VYSVĚTLENÍ ZADÁVACÍ DOKUMENTACE Č. 3

Název zadavatele: Střední odborné učiliště Nové Strašecí, Sportovní 1135
Sídlo: Sportovní 1135, 271 80 Nové Strašecí
IČO: 148 02 201
za zadavatele jedná: Ing. Bc. Jan Nechutný, ředitel školy

VEŘEJNÁ ZAKÁZKA: „CNC centrum a svářečská škola v SOU Nové Strašecí – stavební úpravy“.

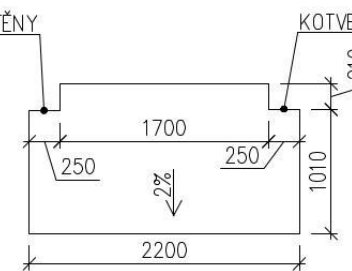
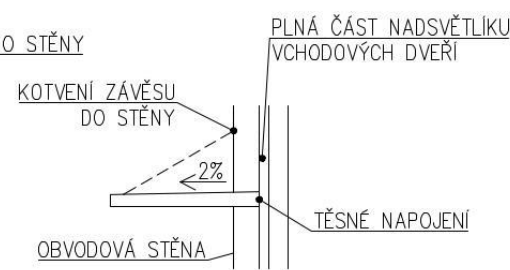
V popisu ocelového schodiště **Z/01** v tabulce zámečnických výrobků v PD je uvedeno: „Podrobnější specifikace viz část D.1.2 - Stavebně konstrukční řešení“.

V D.1.2 - Stavebně konstrukční řešení žádné podrobnější specifikace schodiště, než v tabulce zám. výrobků, uvedeny nejsou.

Ve statickém výpočtu je uvažován jako materiál schod. stupňů pororošt (ve stavební části PD a v soupisu prací je popsán slzičkový plech).

Chybí výkres tvaru ocel. schodiště s jednoznačným popisem navržených materiálů a celkovou hmotností schodiště. Žádáme o doplnění.

Použit bude slzičkový plech. Statický výpočet s pororoštem je na straně bezpečnosti (vyšší hmotnost).

Platí popis a tvar uvedený ve specifikaci zámečnických výrobků. Hmotnost uvedena ve výkrese D.1.2.3

Podlahy

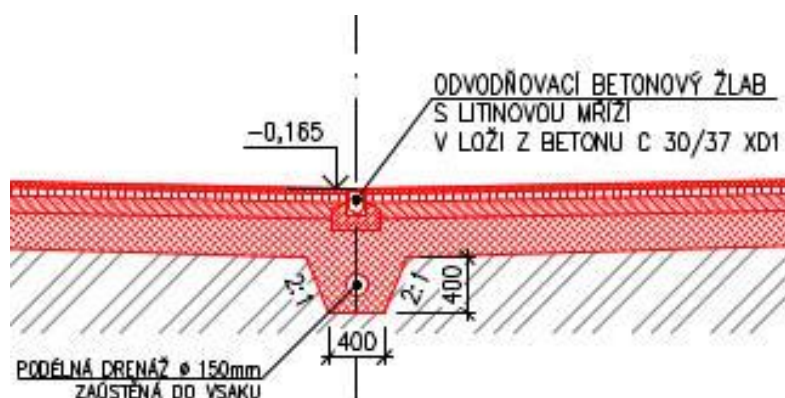
Podle popisu v technické zprávě ASŘ má být v některých místnostech provedena litá podlaha z „broušeného drátkobetonu“ s uzavíracím nátěrem. Ve skladbě podlahy F/01x není drátkobeton navržen. Položky pro drátkobeton nejsou uvedeny ani v soupisu prací. Žádáme o vysvětlení.

Zřejmě pozůstatek z DSP. Drátkobeton nebude použit, platí souvrství uvedené ve skladbách konstrukcí – podlahy.

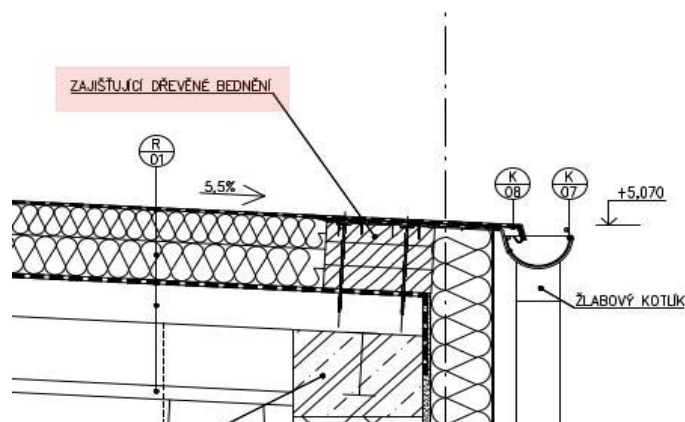
Žádáme o sdělení, kde je v soupisu prací uvedena položka pro provedení podkladního betonu tl 50 mm (viz např. skladby podlah).

Doplněno do soupisu.

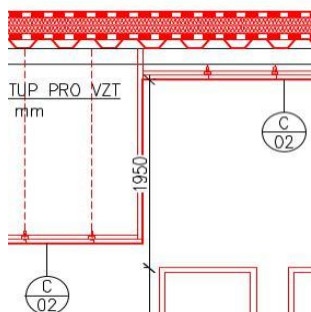
V soupisu prací 02-Stavební úpravy je v popisu u položky 80 pro dodávku interiérových oken nesprávně uveden popis oken „otevírávé/sklpné“, i když všechna interiérová okna jsou fixní (viz tabulka výplní otvorů v PD). Žádáme o opravu popisu u položky v souladu s PD.

Opraveno.
